Commune de CHAMROUSSE

- **Enquête publique préalable à la déclaration d'utilité publique portant sur le projet de requalification urbaine et de développement économique du pôle touristique dans le secteur du Recoin 1650**
- **Enquête parcellaire en vue de délimiter les parcelles à exproprier et d'identifier tous les propriétaires**
- **Mise en compatibilité :
du Schéma de Cohérence Territorial de la Région urbaine Grenobloise,
du Plan local d'urbanisme de la commune.**

Enquête publique du 12 juin au 13 juillet 2017

RAPPORT DU COMMISSAIRE ENQUÊTEUR

Une attention particulière a été portée à l'implantation des nouvelles constructions pour tenir compte au maximum des immeubles existants et préserver les vues et l'ensoleillement, voir ci-dessous la simulation sur le centre Recoin des ombres projetées :

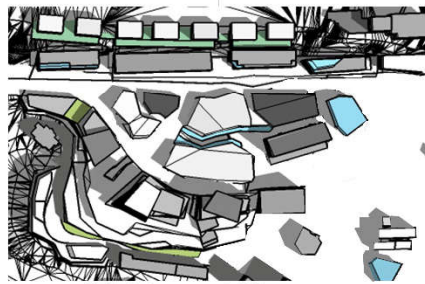
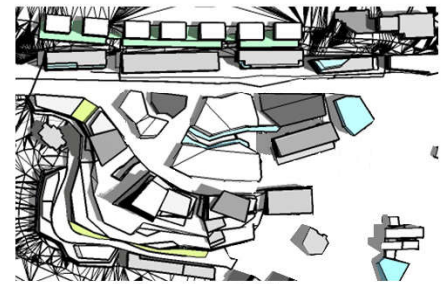
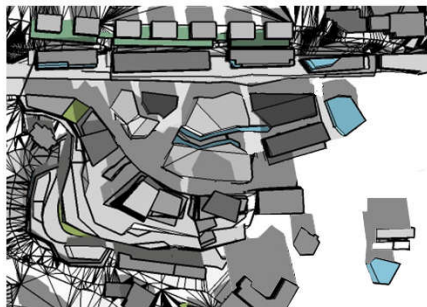
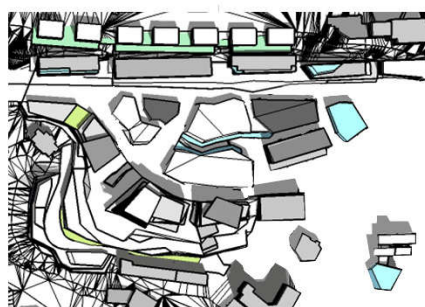
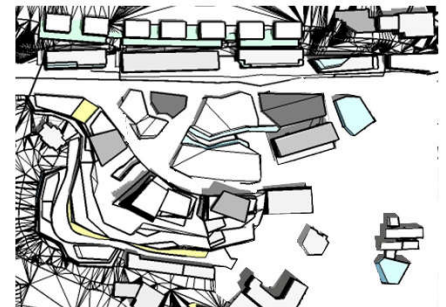
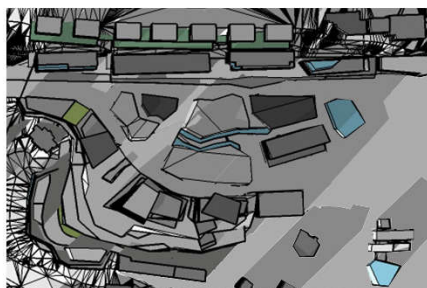
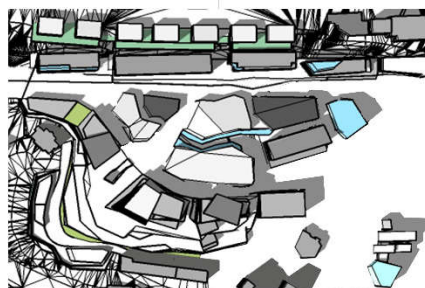
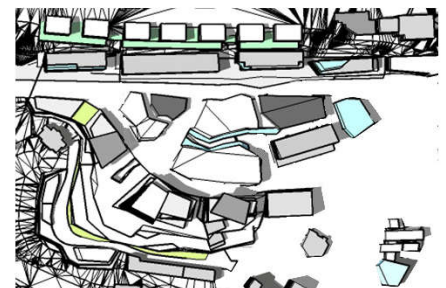
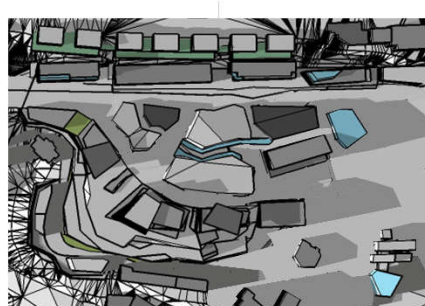
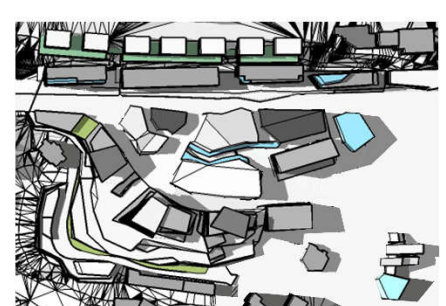
Ensuite aucunes simulations d'ombre projetée des bâtiments n'ont été faites et je peux vous signaler que beaucoup de bâtiments existants, de commerces et autre vont se retrouver à l'ombre ... Et l'ombre en montagne veut dire perte de chiffre d'affaire.

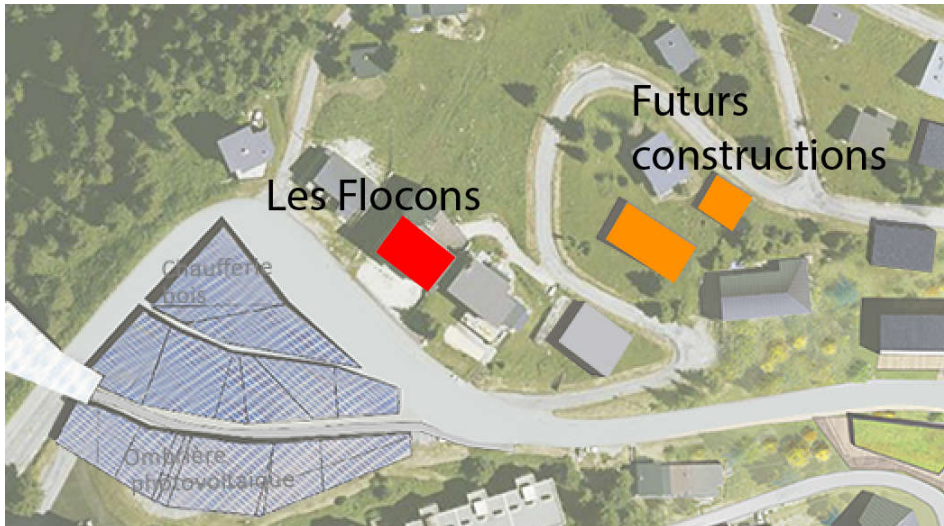
Quelle sera sa hauteur? Ne va-t-il pas obstruer la vue? sans compter le fait que les panneaux photovoltaïques peuvent créer des nuisances.

Quelle sera la hauteur de la résidence qui sera construite devant l'immeuble « Les Flocons » route des Cargneules partie basse. Nous avons vérifié ce que dit le futur règlement de la zone, ce n'a pas été de nature à les rassurer.

Arrière de l'immeuble (façade sud-est où sont mes appartements), sur la rue des Cargneules (partie basse)

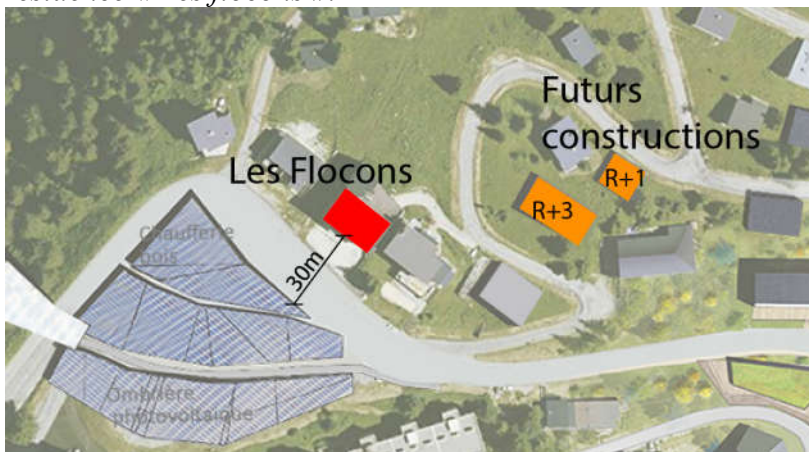
- me préciser la hauteur dudit parking en face de l'immeuble et le retrait par rapport à la route, ainsi que le début de la zone piétonne et la fin de la rue Henri Duhamel après le parking 2 accessible à la circulation automobile,

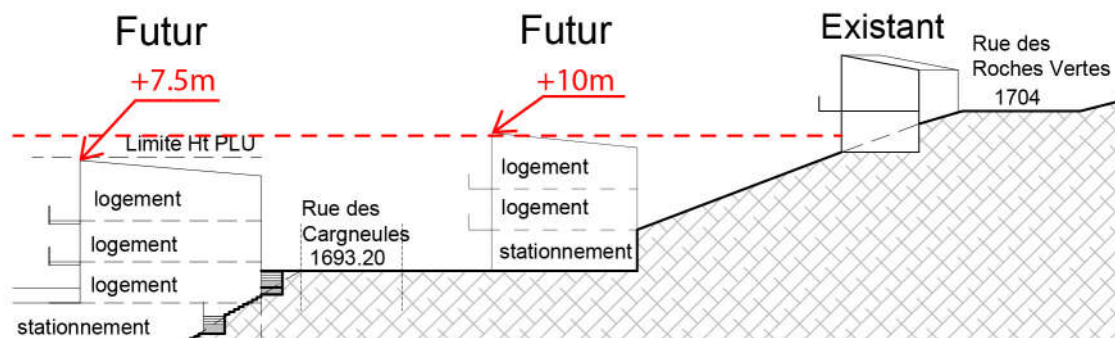
Quelle sera la hauteur du nouvel immeuble qui est projeté en face de la façade arrière du chalet des alpages? R+2,3 ou 4 voire plus, selon la hauteur, ce bâtiment selon sa hauteur pourrait me créer une nuisance visuelle (vue sur la Croix de Chamrousse), au niveau de ma terrasse au 3^{ème} étage (le dernier de l'immeuble)

La hauteur des constructions implantées de part et d'autre de la Rue des Cargneules ont été étudiées pour préserver la vue depuis les habitations existantes, voir les hauteurs sur la coupe ci-dessous.

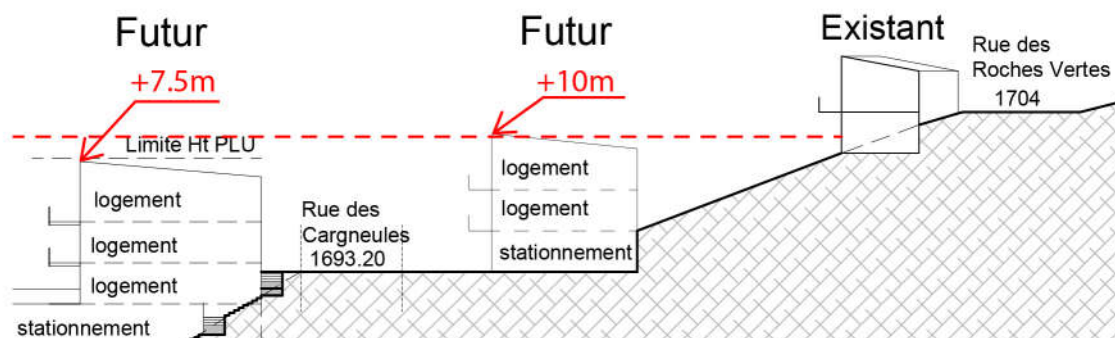
Pour le secteur qui me concerne au plus près, celui de la rue des Cargneules, il est un exemple éclairant de l'excès de densification du projet actuel. On veut en particulier passer les parcelles 45, 46, 67 et 73 de Up à Uc, c'est-à-dire autoriser des constructions collectives dans un secteur dédié à la construction individuelle depuis la construction de la station. C'est en même temps un non-sens urbanistique et une façon rapide de saturer les voiries, alors que la construction récente de la zone AUp a déjà généré un trafic supplémentaire important.

De même, les constructions prévues au Sud de la rue des Cargneules, 7 m au dessus du niveau de la rue, créeraient une barre digne des pires cités des années 50 ; on ne construit plus comme ça au 21ème siècle, fort heureusement.

Une telle barre en aval de la rue, doublée en amont sur les parcelles 73 et 67, créeraient une nuisance importante en occultant la vue des habitations existantes, et en saturant la voirie déjà étroite, où il est difficile de se croiser.
